2024.10.03 _ モニュメントの設置に向けた仕様検討に係る懇談会　樹木部門（第２回）　工作物計画

野幌の丘

【検討図】

断面図-A

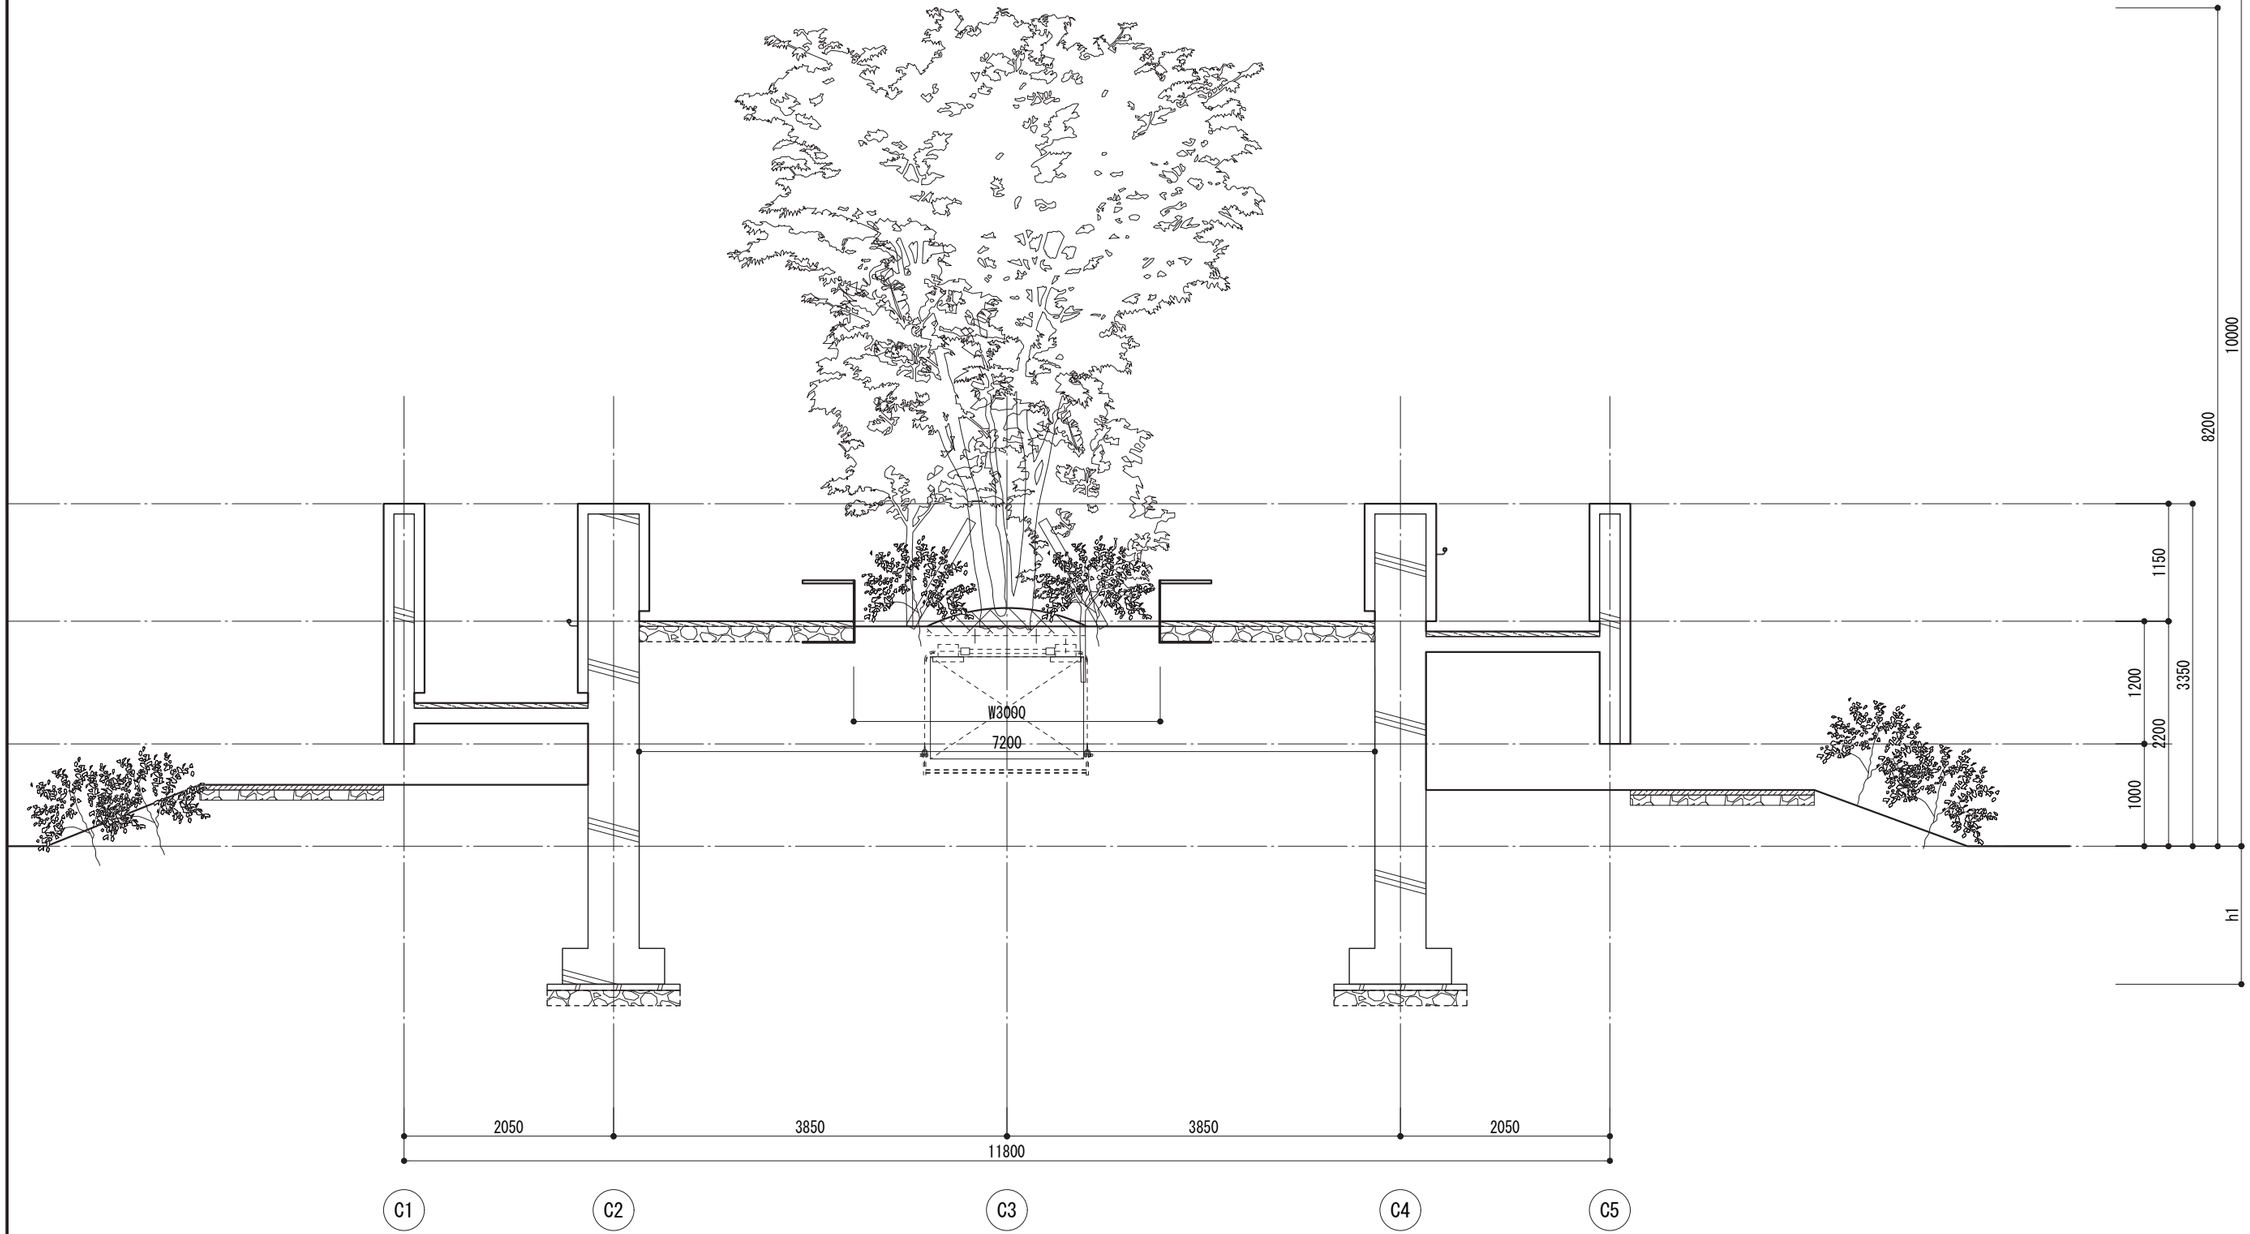
・植栽位置が高いため、水不足になるリスクがある。（GL+3m）- A

・頂上の植栽用の開口範囲が狭い（有効２m）ため、植栽の根鉢範囲が確保できず、高木１本になってしまう - B

・頂上の植栽用の開口範囲が狭い（有効２m）ため、水や空気に触れられる土の表面積が不足している - C

A）植栽の土レベルを GL+3mから GL+2mへ見直し

B）開口サイズを２mから 3mへ計画変更し、植栽のイメージを維持したいと考えています。
　※高木１本だと、どうしても象徴性が出てしまい、エリアマスターコンセプトである「共存」というイメージから離れてしまうと考えている（HAFEN）

C）屋上の床は、砕石＋浸透性舗装仕上とし、水や酸素が土と接触するよう計画を変更
